## MS-1 型核燃料輸送物の設計変更承認申請について

## 1. 要旨

今後の核燃料物質等の輸送に備えた MS-1 型核燃料輸送物の設計変更承認申請について、申請スケジュール及び概要を下記に示す。

図 1 MS-1 型核燃料輸送物の全体図

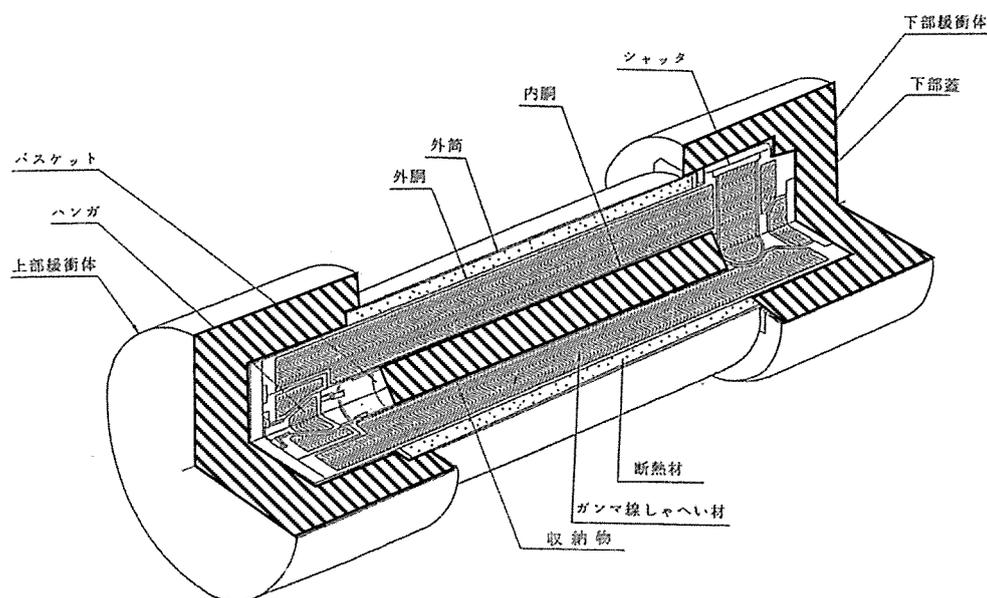
以下の2点について安全解析書の変更をおこなう。なお、構造及び収納物については、過去の設計承認時から相違はない。

規則改正に伴い、核燃料輸送物について経年変化を考慮した評価を実施する。輸送容器（外筒、内胴、蓋、バスケット）、ガンマ線遮蔽体、断熱材、緩衝体、蓋締付ボルト）を対象に、使用予定年数及び使用予定回数を踏まえ、熱、放射線、化学反応、疲労について評価する。なお、評価等においては、先行する他事業者の申請書及び審査状況を十分に考慮したものとする。

輸送容器の蓋締付に使用しているボルトについて、今後の保全維持を行うため、入手性、調達性を考慮して現在使用しているボルトと同等の規格を追加する。
